**PROGETTO PER LA COSTRUZIONE
E L'ESERCIZIO DI UN IMPIANTO AGRIFOTOVOLTAICO,
DELLE OPERE CONNESSE E DELLE INFRASTRUTTURE INDISPENSABILI,
DENOMINATO "LAMATUFARA"**

**Riscontro al parere tecnico-istruttoria della Soprintendenza Speciale
PNRR n. 2638 del 24-02-2203**

Oggetto: ID 8753. GRAVINA DI PUGLIA (BA): Progetto per la costruzione e l'esercizio di un impianto agrifotovoltaico, delle opere connesse e delle infrastrutture indispensabili, denominato "LAMATUFARA". Procedura di Valutazione di Impatto Ambientale ai sensi dell'Art. 23 del D. Lgs. 152/2006 (PNIEC). Proponente: Società Ambra Solare 6 Srl.

Riscontro Vs. nota Prot. 0002638-P del 24/02/2023.

Figura 1 – Individuazione aree contermini

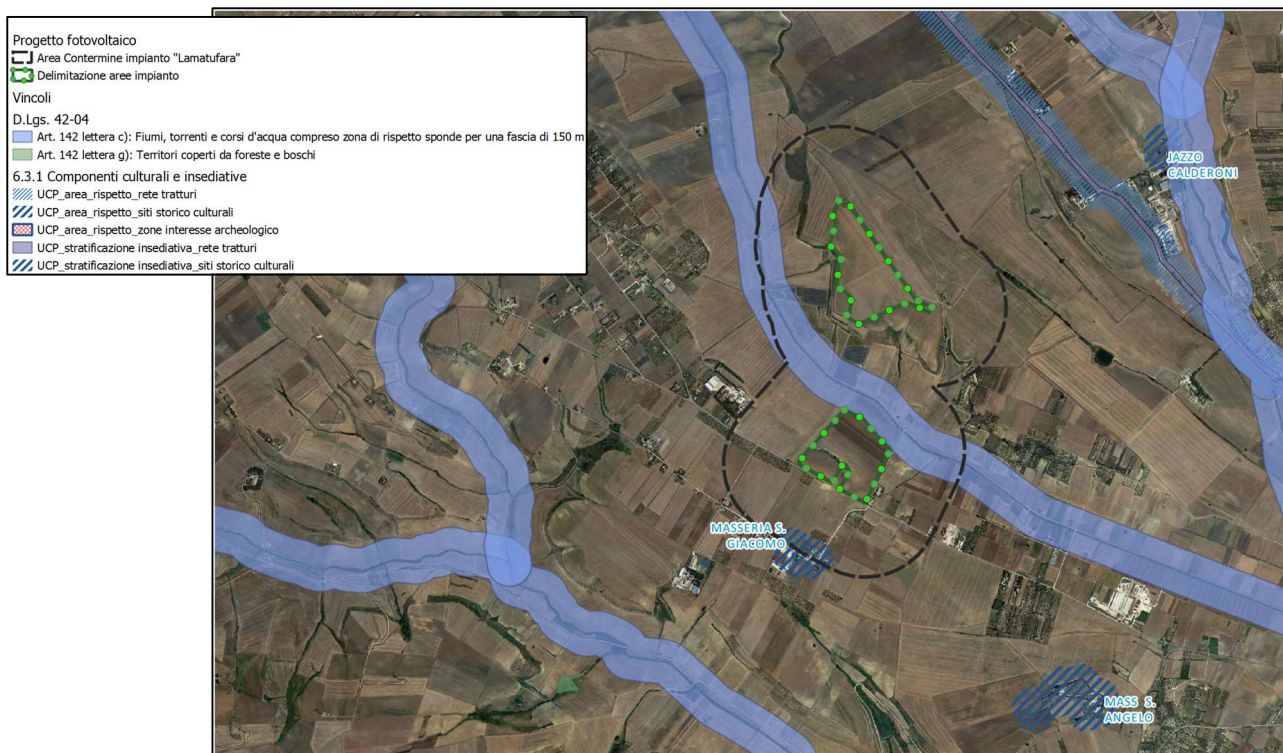
1. Documentazione fotografica e fotoinserti dell'impianto dalle segnalazioni architettoniche e dagli elementi tutelati dal PPTR vigente presenti nelle aree contermini. Le fotosimulazioni dovranno essere fatte in piena visibilità con planimetria dei coni ottici.

Le fotosimulazioni proposte sono quelle che, a parere della scrivente, meglio rappresentano l'effetto percettivo dell'impianto dalle zone in cui lo stesso risulta visibile e percepibile dall'osservatore. Come riportato nel D.Lgs.199/21 art.20 comma 8 c-quarter) (così come aggiornato dal D.L.13/23), le aree contermini sono <<...le aree che non sono ricomprese nel perimetro dei beni sottoposti a tutela ai sensi del decreto legislativo 22 gennaio 2004, n. 42, né ricadono nella fascia di rispetto dei beni sottoposti a tutela ai sensi della parte seconda oppure dell'articolo 136 del medesimo decreto legislativo. Ai soli fini della presente lettera, la fascia di rispetto è determinata considerando una distanza dal perimetro di beni sottoposti a tutela (di tre chilometri) per gli impianti eolici e ((di cinquecento metri)) per gli impianti fotovoltaici.>>. A titolo visivo tale fascia viene riportata nella figura seguente:

Figura 3 - Stralcio inquadramento su IGM campo B

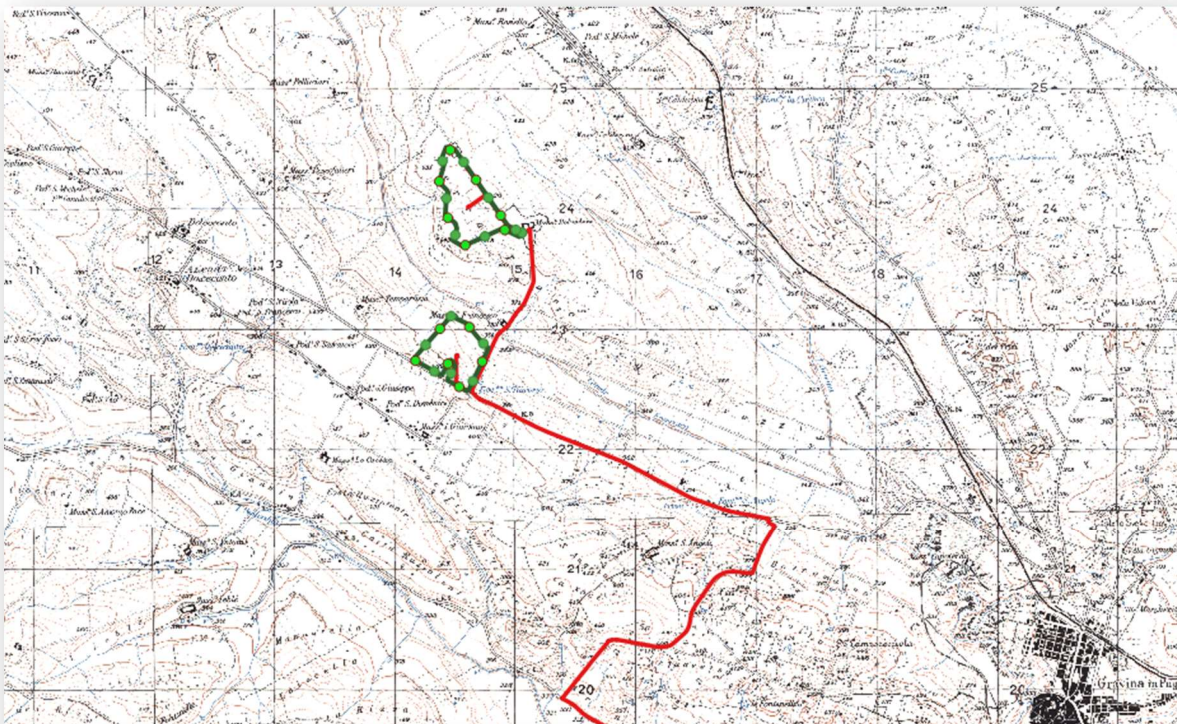
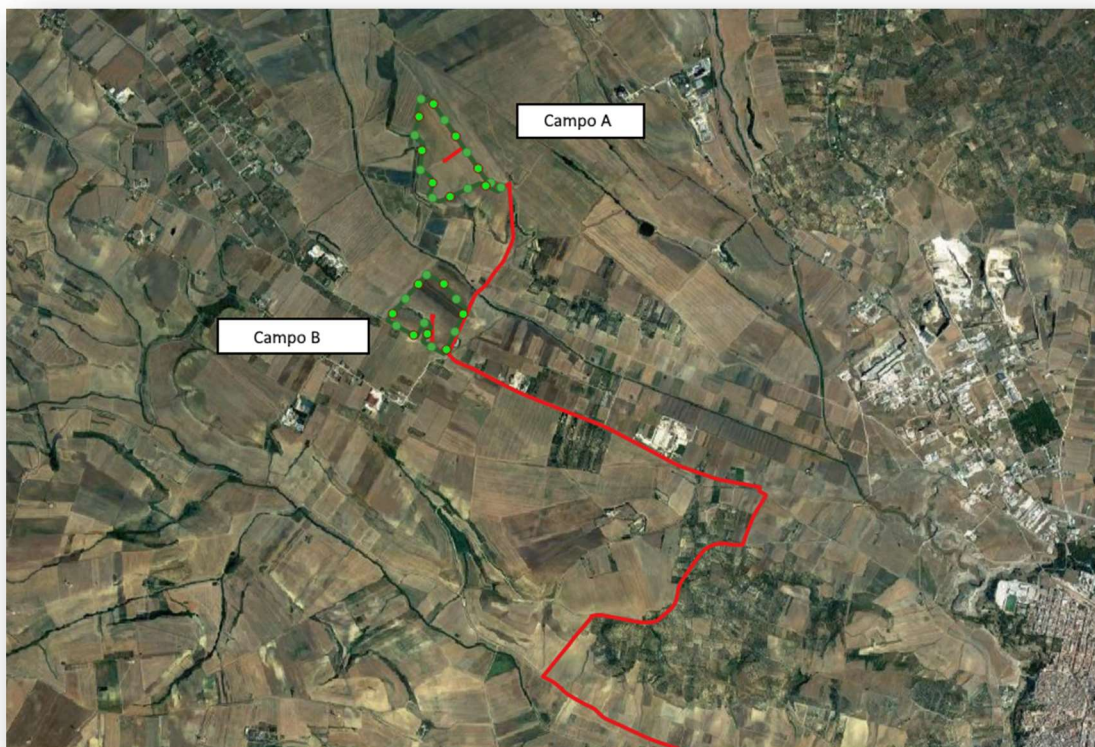
- Nella tavola "Layout d'insieme su ortofoto" – Elaborato R.4 si rileva la presenza di un'area, esterna all'area dell'impianto fotovoltaico, indicata quale "Area di mitigazione" che non sembrerebbe essere stata descritta nella Relazione Paesaggistica né nel SIA, dove invece viene indicata, quale mitigazione dell'impatto visivo, solo "una doppia barriera visiva di verde, dapprima con la messa a dimora di alberi lungo il margine della vicina provinciale e con la costituzione di siepi autoctone lungo la recinzione". La prima schermatura, costituita dalle alberature lungo la provinciale, non sembra sia stata rappresentata nei fotoinserimenti prodotti né nelle tavole relative alle opere di mitigazione. Si chiedono, pertanto, chiarimenti in merito all'Area di mitigazione rappresentata nella tavola R.4. Si chiede inoltre di approfondire il tema relativo alle misure di mitigazione visiva dell'impianto, tenendo in considerazione le specifiche caratteristiche del paesaggio rurale interessato dal progetto, caratterizzato da una trama agricola e da una matrice rurale tradizionale, considerato che la proposta di mitigazione dell'impatto visivo del progetto introduce l'intrusione di opere estranee al contesto paesaggistico, snaturandone i luoghi.*

Per come già argomentato al punto 4 della presente, questo campo è stato identificato quale area di mitigazione perché essendo nella disponibilità del proponente è stato volutamente inserito nel contesto agrivoltaico dell'iniziativa al fine di mitigare la componente suolo. Infatti, non inserendo nel contesto agrivoltaico tale area, di non trascurabile consistenza (circa 5.91 Ha), la porzione di terreno sarebbe restata incolta con conseguente concreto rischio di abbandono del terreno. Inserendo invece l'area nel contesto della proposta progettuale questa sarà utilizzata ai soli fini agricoli contribuendo alla produttività e quindi al reddito derivante da questa parte d'opera.

Si precisa inoltre che tale porzione di terreno (Campo B) non sarà provvista di recinzione perimetrale lasciandola quindi nella configurazione ante operam in termini di delimitazione.
